# Impianto fotovoltaico 'Cellere 2'

Titolo elaborato  
OSSERVAZIONI AI CONTRIBUTI

<i>Scala</i>	<i>Formato</i>	<i>Codice elaborato</i>
-	A4	<b>CLE-OSS-REL-01-00</b>
<i>Revisione</i>	<i>Data</i>	<i>Descrizione</i>
00	03/2024	Osservazioni contributi istruttori
01	-	-
02	-	-

### 2.1 Nota prot. MASE-2023-006917 data 2 maggio 2023

Figura 4. Impianto fotovoltaico "Cellere 2" in sovrapposizione alle aree boscate tutelate per legge (lett g. comma 1 Art. 142 del D.Lgs. 42/2004) – Nuovo allaccio RTN

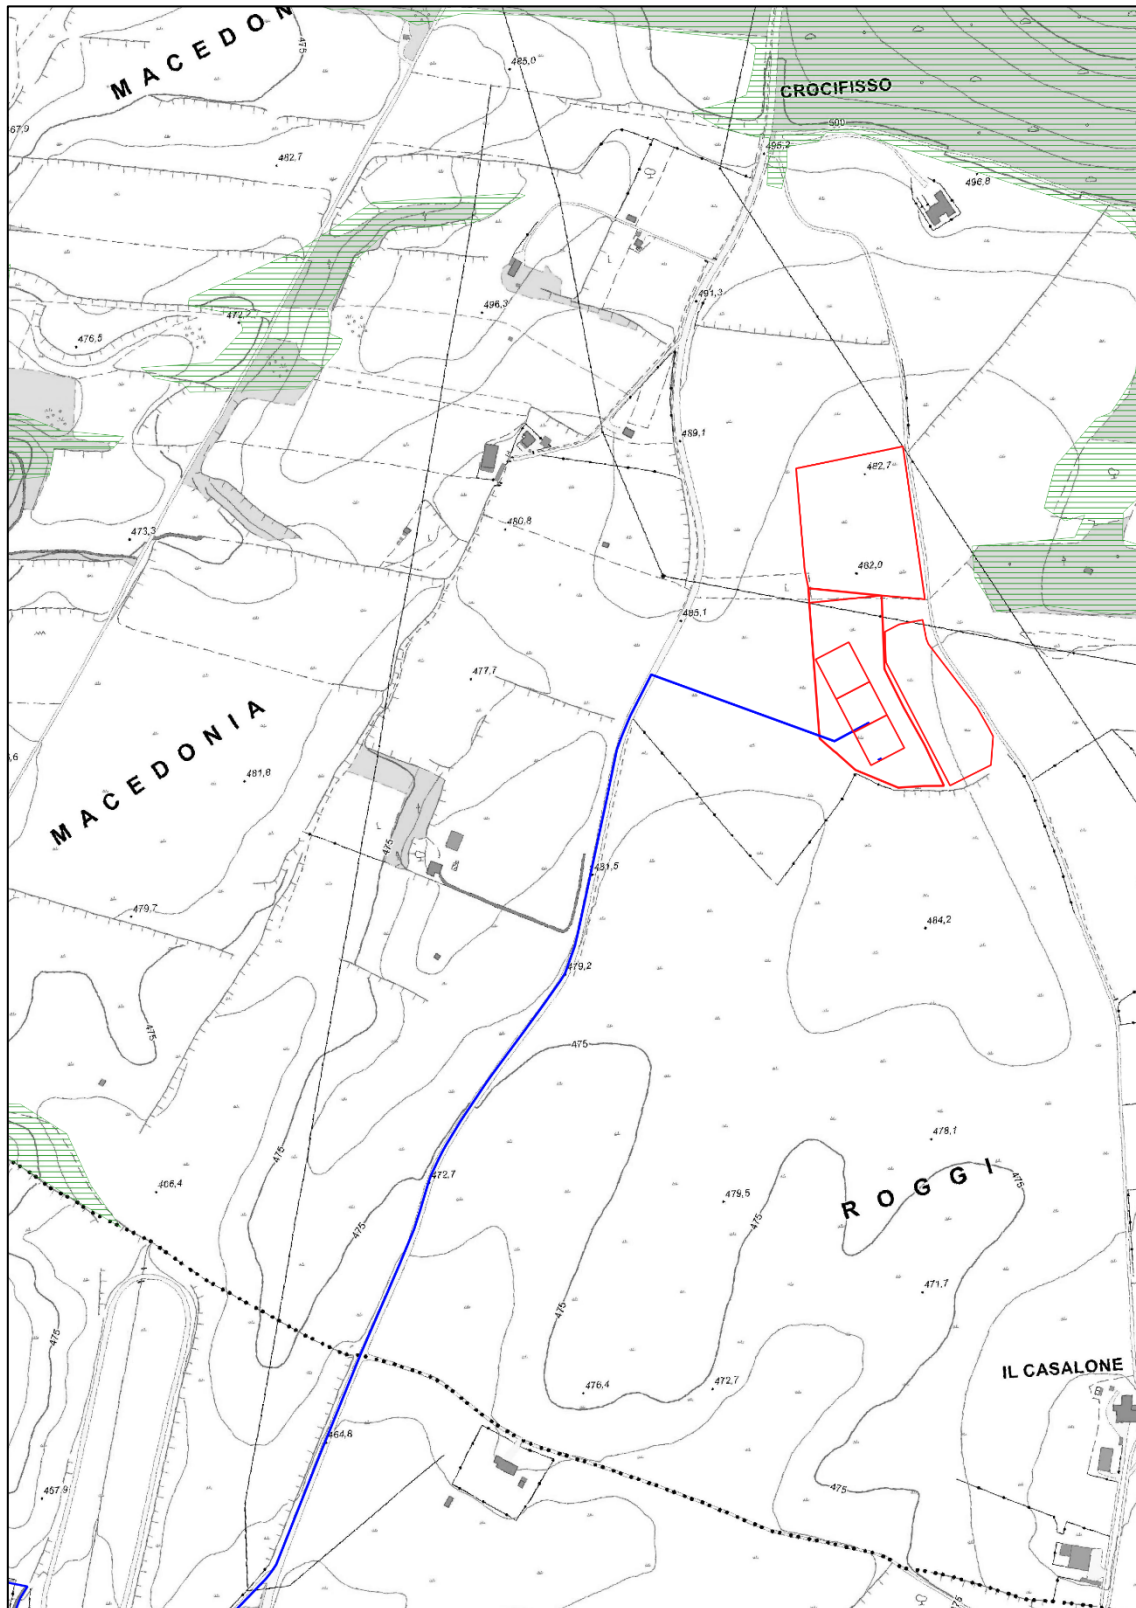
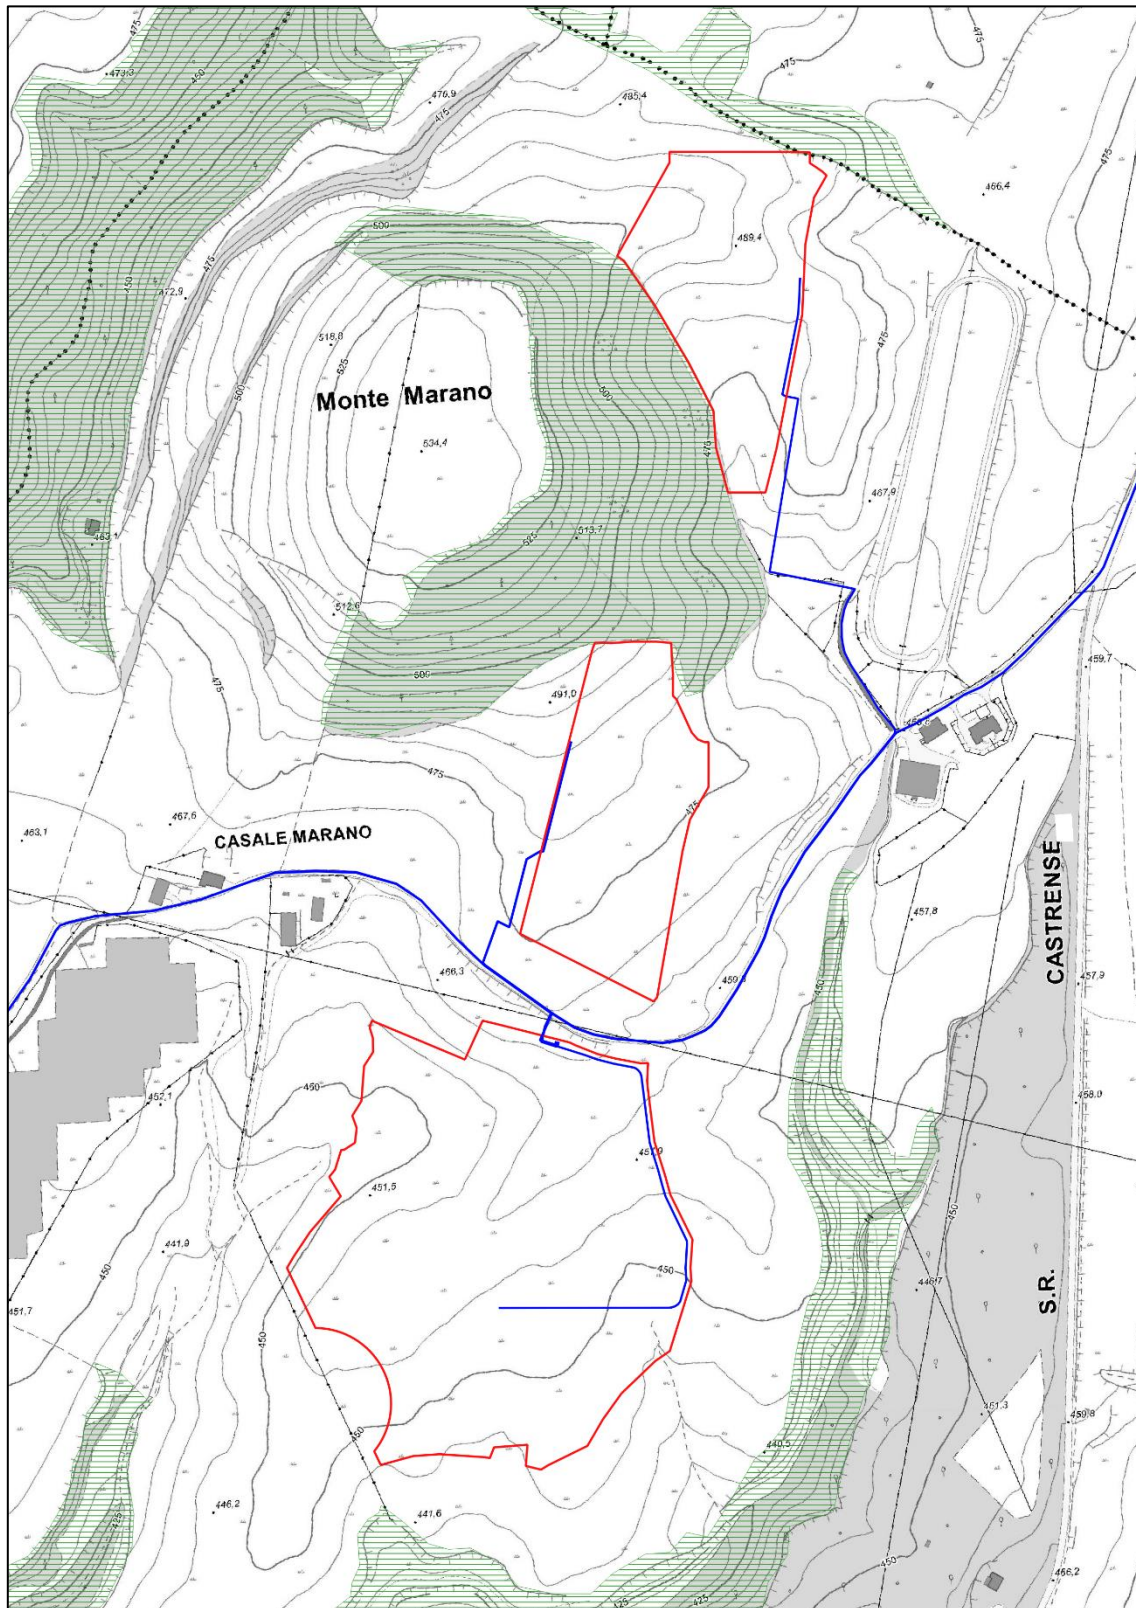
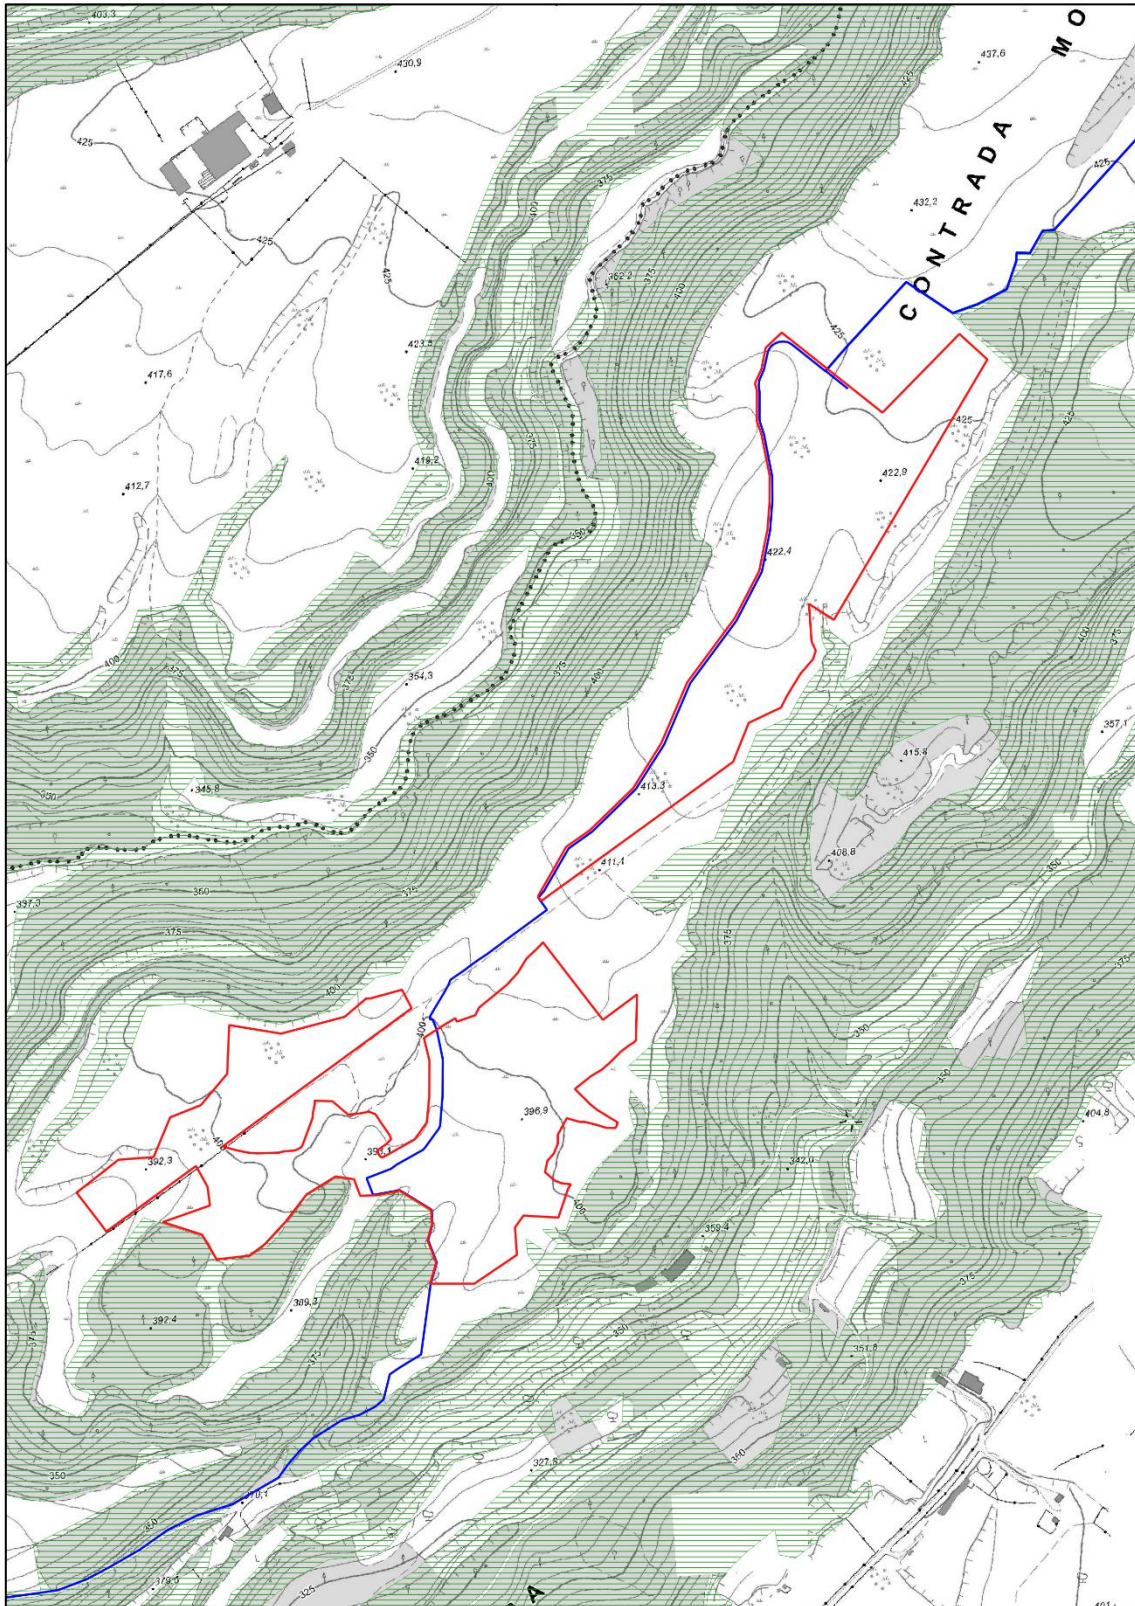
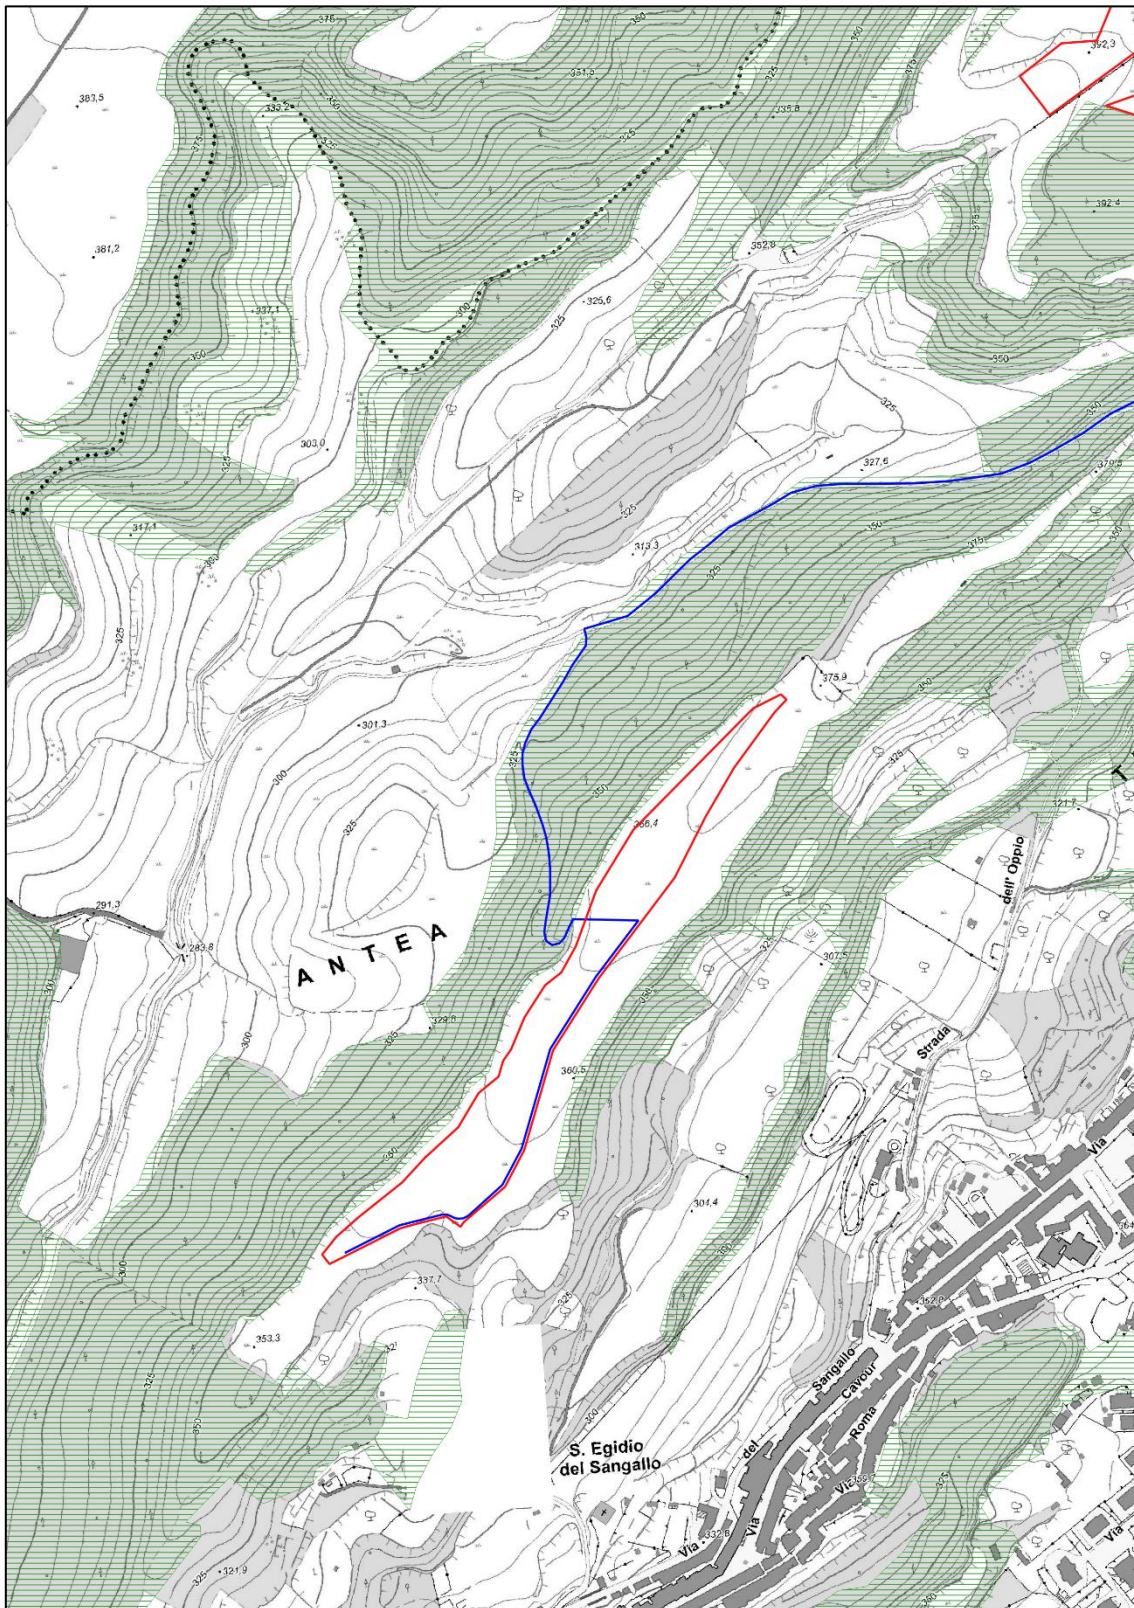
2.1.2 3. le "zone boscate" dovranno essere salvaguardate, pertanto, dovranno risultare estranee a qualsiasi trasformazione prevista e le alberature esistenti dovranno essere preservate;

Le aree di impianto, compreso il nuovo allaccio RTN, non interferiscono con aree definite "zone boscate" tutelate per legge ai sensi dell'art. 142 D.Lgs 42/2004, co. 1 lett. g).

Maggiori dettagli sono riportati nelle seguenti figure: Figura 3, Figura 4, Figura 5, Figura 6 ed infine Figura 7.

Per quanto riguarda il cavidotto, completamente interrato, si svilupperà esclusivamente su strade esistenti; ricadendo tra gli interventi ed opere in aree vincolate esclusi dall'autorizzazione paesaggistica di cui all'Allegato A del DPR 13 febbraio 2017, n. 31 *Regolamento recante individuazione degli interventi esclusi dall'autorizzazione paesaggistica o sottoposti a procedura autorizzatoria semplificata* e, in particolare, nella fattispecie di cui al punto A.15. *"fatte salve le disposizioni di tutela dei beni archeologici [...] la realizzazione e manutenzione di interventi nel sottosuolo che non comportino la modifica permanente della morfologia del terreno e che non incidano sugli assetti vegetazionali, quali [...] tubazioni o cavi interrati per le reti di distribuzione locale di servizi di pubblico interesse [...] l'allaccio alle infrastrutture a rete"*.

In conclusione, la posa del cavidotto interrato non comporterà in alcun modo alterazione delle alberature presenti.

Figura 8. . Impianto fotovoltaico "Cellere 2" in sovrapposizione ai fiumi, torrenti e corsi d'acqua e relative fasce di rispetto tutelati per legge ai sensi dell'art. 142 D.Lgs 42/2004, co. 1 lett. c)

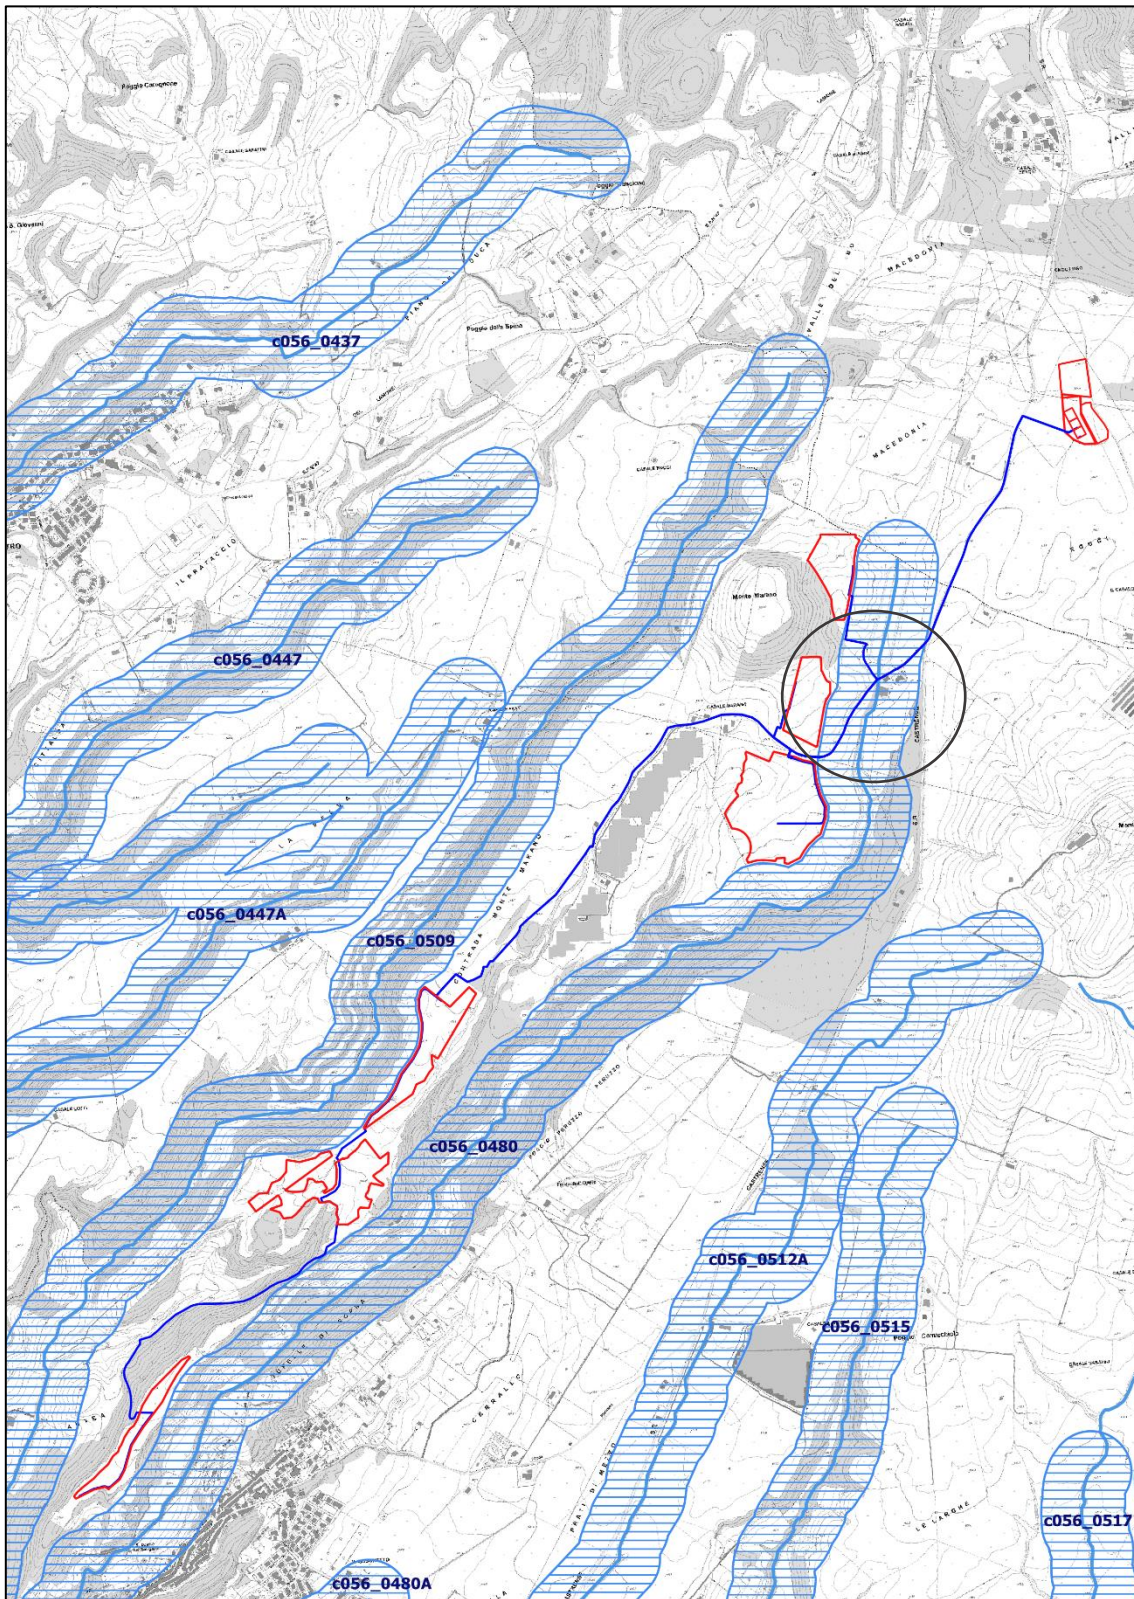
2.1.3 4. i "corsi d'acqua e relative fasce di rispetto", per quanto disposto dalle norme paesaggistiche, dovranno essere estranei alle aree d'intervento e dovranno essere mantenuti integri e inedificati per una profondità di 150m per parte; nelle fasce di rispetto è fatto obbligo di mantenere lo stato dei luoghi e la vegetazione ripariale esistenti e le sole opere consentite dovranno essere realizzate nel rispetto di quanto disposto dall'art. 36 del PTPR

Nel rispetto di quanto disposto dal suddetto articolo, le aree d'impianto non interferiscono con fiumi, torrenti e corsi d'acqua né con le loro fasce di rispetto di 150 metri (Figura 8), tutelati per legge ai sensi dell'art. 142 D.Lgs 42/2004, co. 1 lett. c). Il cavidotto interrato interferisce invece con tali fasce di rispetto e con un corso d'acqua nel punto indicato in corrispondenza della Figura 8.

Il cavidotto sarà completamente interrato, si svilupperà esclusivamente su strade esistenti e l'attraversamento di corpi idrici avverrà mediante Trivellazione Orizzontale Controllata (T.O.C.); pertanto il cavidotto interrato, ricade tra gli interventi ed opere in aree vincolate esclusi dall'autorizzazione paesaggistica di cui all'Allegato A del DPR 13 febbraio 2017, n. 31 Regolamento recante individuazione degli interventi esclusi dall'autorizzazione paesaggistica o sottoposti a procedura autorizzatoria semplificata e, in particolare, nella fattispecie di cui al punto A.15. *"fatte salve le disposizioni di tutela dei beni archeologici [...] la realizzazione e manutenzione di interventi nel sottosuolo che non comportino la modifica permanente della morfologia del terreno e che non incidano sugli assetti vegetazionali, quali [...] tubazioni o cavi interrati per le reti di distribuzione locale di servizi di pubblico interesse [...] l'allaccio alle infrastrutture a rete".*

Alla luce di quanto riportato pertanto, non sarà alterato lo stato dei luoghi e la vegetazione ripariale esistenti.
